BÍLDSHÖFÐI 18 - TILLAGA AÐ DEILISKIPULAGSBREYTINGU - JÚNÍ 2017

TILLAGA AÐ BREYTINGU FYRIR LÓÐINA BÍLDSHÖFÐI 18
Sem er hluti af Ártúnshöfði - iðnaðarsvæði, samþykkt 1. júní 1999

Verkheiti: BÍLDHÖFÐI 18

Teikning: Tillaga að deiliskipulagsbreytingu

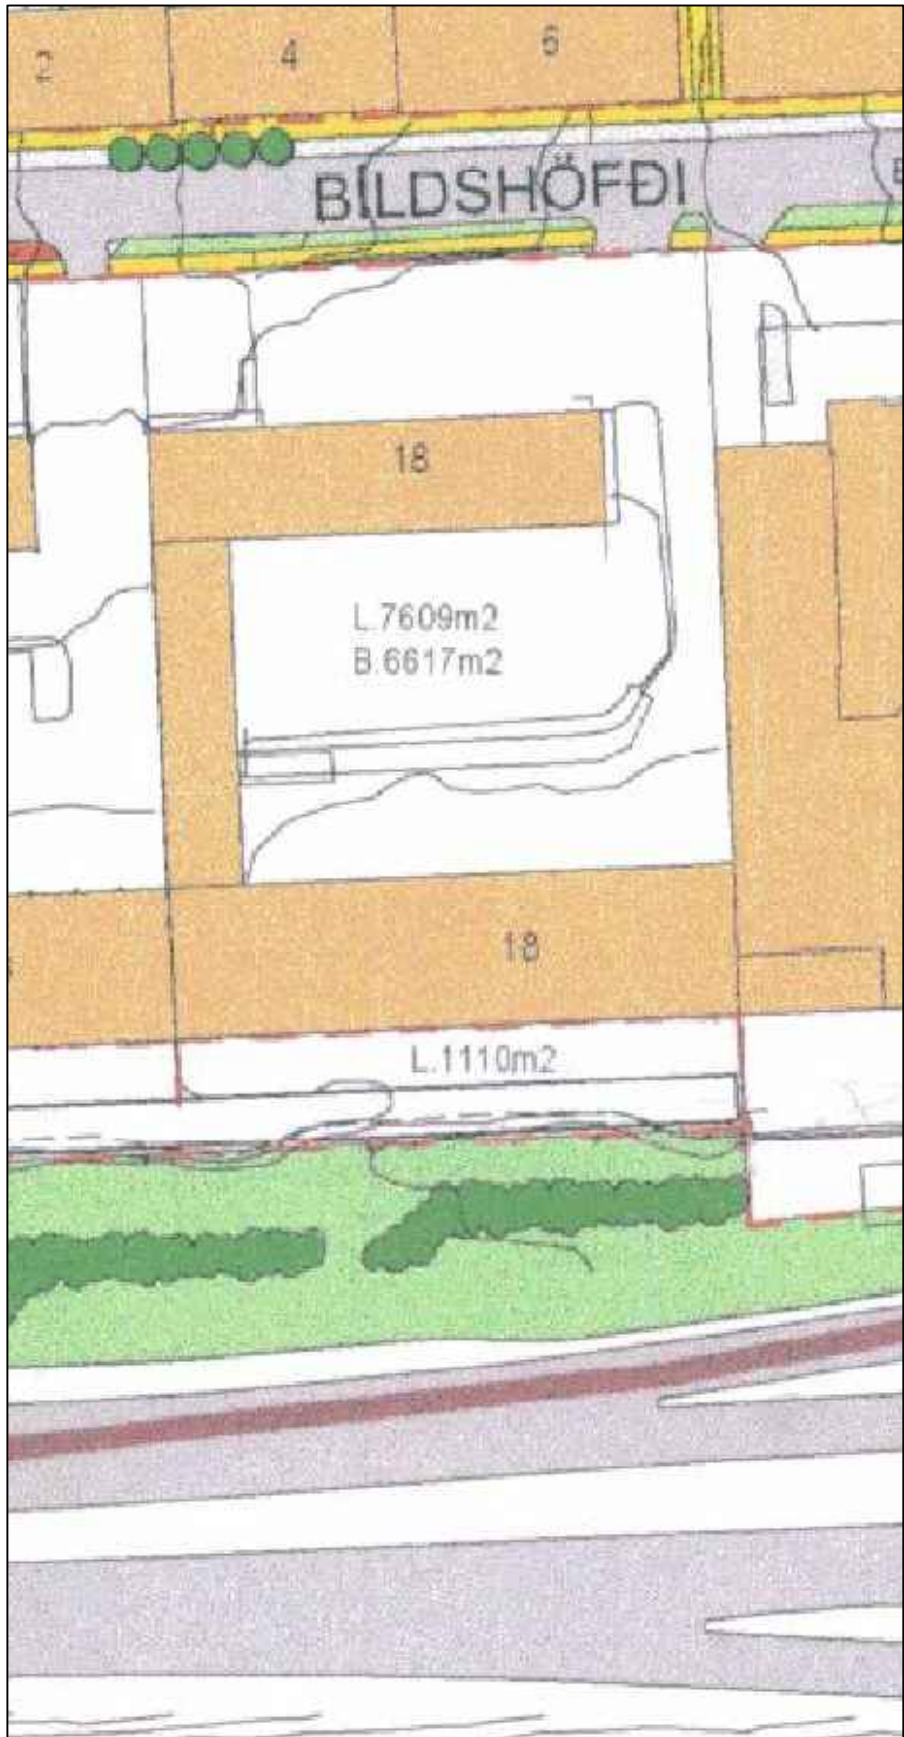
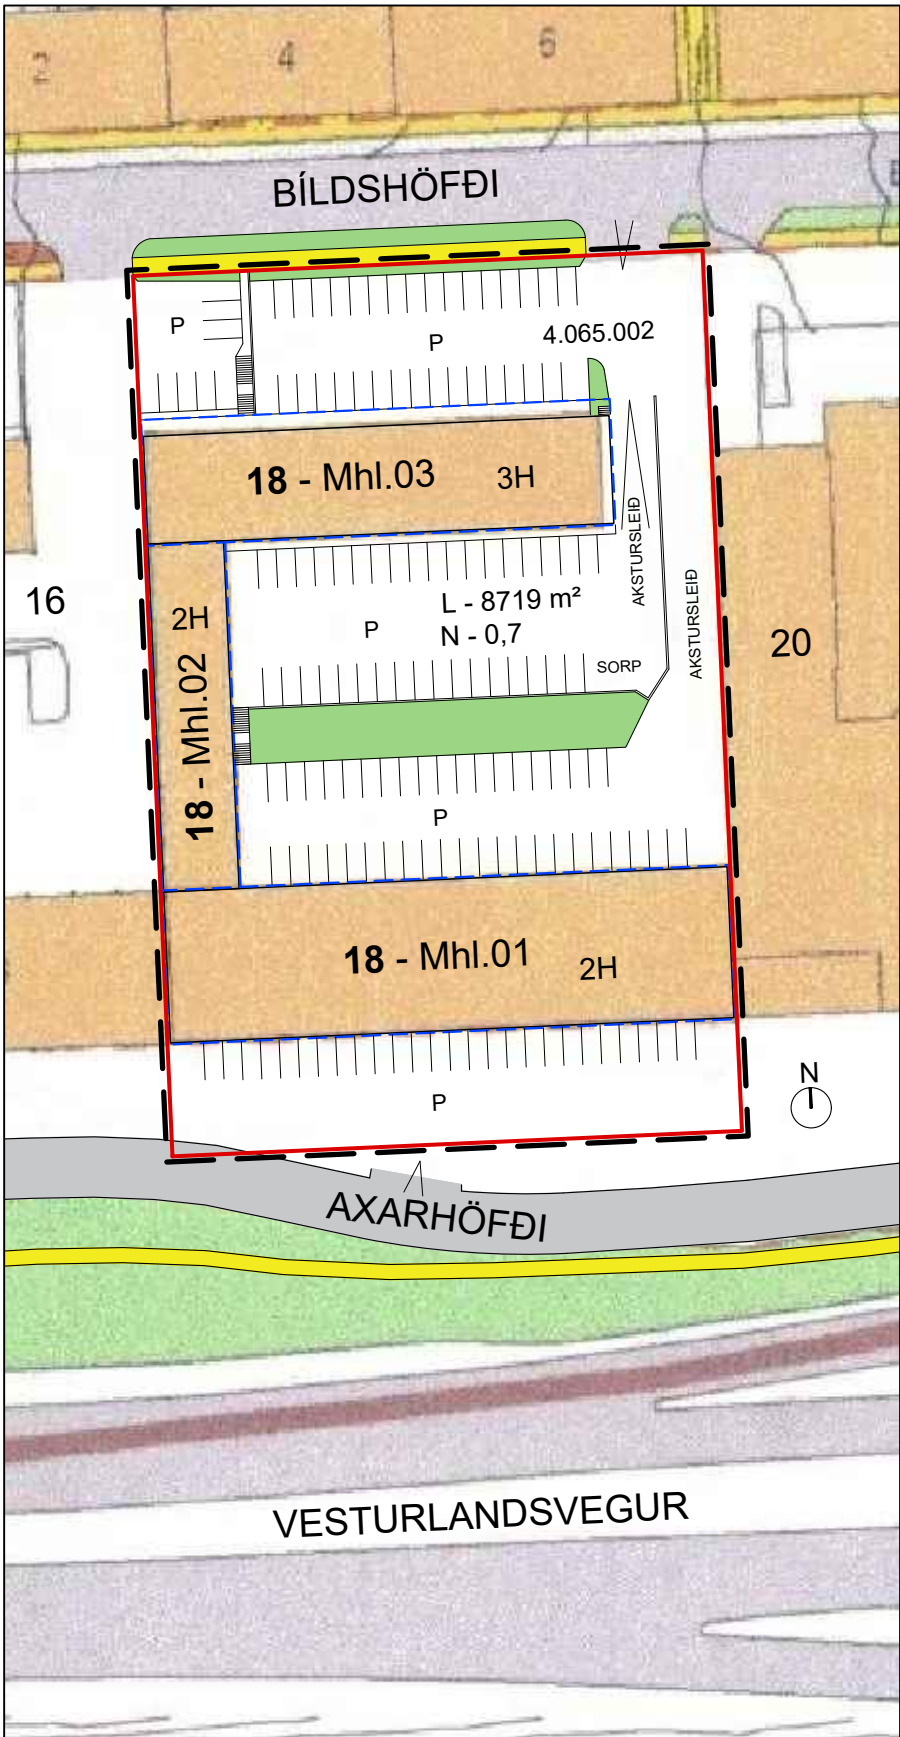
Ekki er gerð krafa um girðingar á lóðarmörkum, en nýjar girðingar eru háðar samþykki byggingarfulltrúa. Þar sem ekki eru girðingar á lóðarmörkum skal ganga frá lóðarmörkum á annan skýran hátt og í réttri hæð.

Hús skulu rúmast innan skilgreinds byggingarreits en heimilt er að fara með þakkanta, skyggni, skýli, svalir, stiga og lyftur útfyrir byggingarreit svo framarlega sem það hindrar ekki aðkomu eða starfsemi á lóðinni eða nærliggjandi lóðum.

Heimilt er að hafa starfsemi sem samræmist skilgreiningu á miðsvæði M4b í Aðalskipulagi Reykjavíkur 2010-2030. Gististaðir í flokki I-III eru heimilir á svæðinu. Á 1. til 2. hæð með aðgengi að Bildshöfða skal vera verslun og þjónusta opin almenningi og þar er ekki heimilt að byrgja fyrir glugga.
